Fra: Mette Robertsen
Sendt: tirsdag 18. januar 2022 14:29
Til: elin.styve@yahoo.no
Emne: Vedr. vedlegg til søknad. Gbnr 202/130

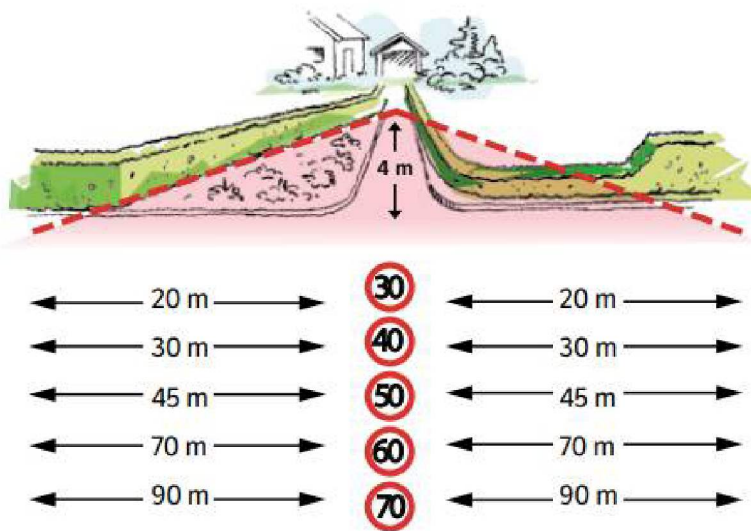
Sender deg denne illustrasjonen som syner korleis du kan tegne på siktline i plankartet. Siktsonea skal illustreres på tegninga fra 1 meter ut i vegen, og derfra 4 meter inn i avkjørsla. Dette for å sikre alle tomtene trygg avkjørsle, også ved privat veg.

Hvis avkjørselen din munnar ut i vegen må høyde på hekk og gjerde ikke overstige 0,5 meter over gateplan.

Hekk og gjerde kan også flyttes utenfor frisisiktsonea, merket med rødstiplet strek.

Det må være 4 meter fri sikt inn i avkjørselen. Det betyr at når du står 4 meter inn i avkjørselen din, skal du kunne se vegen 45 meter til hver side dersom fartsgrensen er 50 km/t, og vidare øker avstandene med farten slik figuren illustrerer.
